平成 29 年度「建築物の防火避難規定の解説 2016」アフターフォロー質問と回答

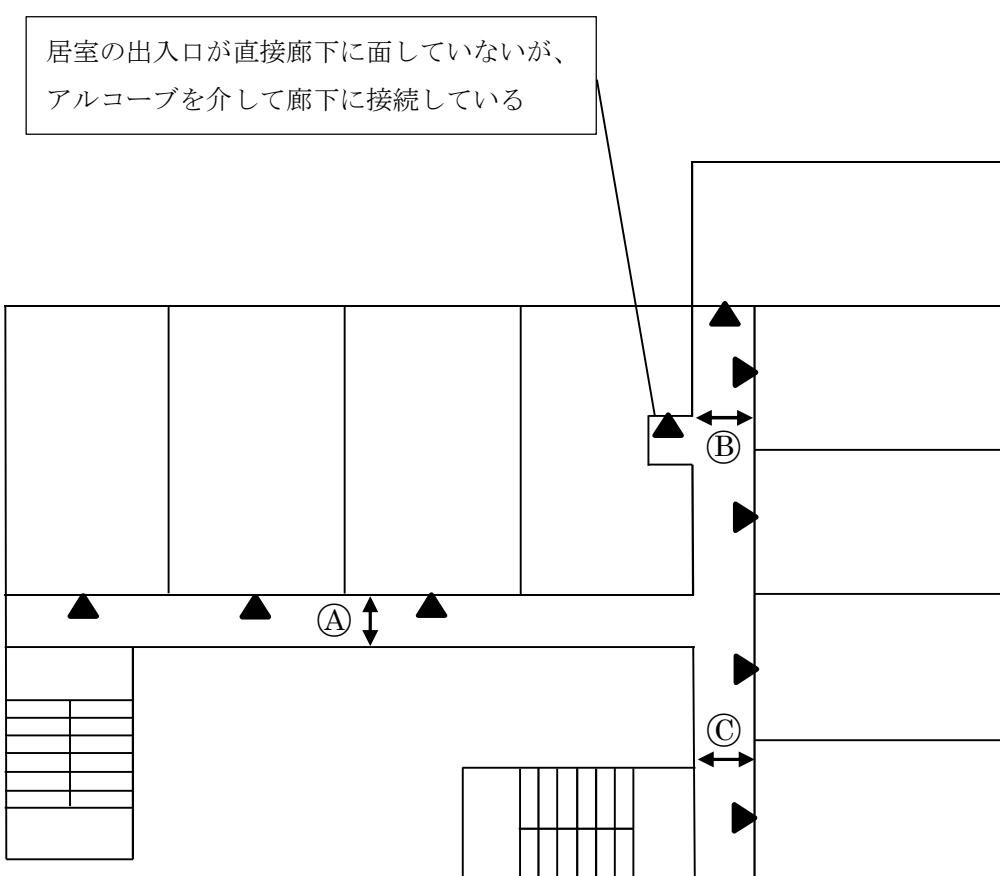
5	41	<p>令第119条でいう「両側に居室がある廊下」とは、建築基準法研究会編「建築基準法質疑応答集」によると、「廊下をはさむ両側の居室の出入口がその廊下に面しているもの」すなわち「廊下の両側に出入口がある廊下」とされている。</p> <p>よって下図のⒶ、Ⓑ、Ⓒの幅員は下記のように考えてよい。</p> <p>Ⓐ 「その他の廊下」 Ⓑ 「両側に居室がある廊下」 Ⓒ 「その他の廊下」</p>	<p>Ⓐ～Ⓒの各部分ごとの幅員の考え方は貴見のとおりである。</p> <p>なお、建築基準法質疑応答集には、「両側に居室がある」部分と「その他」部分が存在する場合には、「両側に居室がある」部分から通常利用する屋外の出入口または階段までの間は全てを「両側に居室がある廊下」と考えることが望ましい。」とされていることから、下図のケースにおいては、Ⓐ及びⒸの幅員はⒷの幅員と同等以上に確保することが望ましい。</p>
<div style="border: 1px solid black; padding: 5px; margin-bottom: 10px;"> 居室の出入口が直接廊下に面していないが、 アルコープを介して廊下に接続している </div>  <p>▲ 玄関の位置</p>
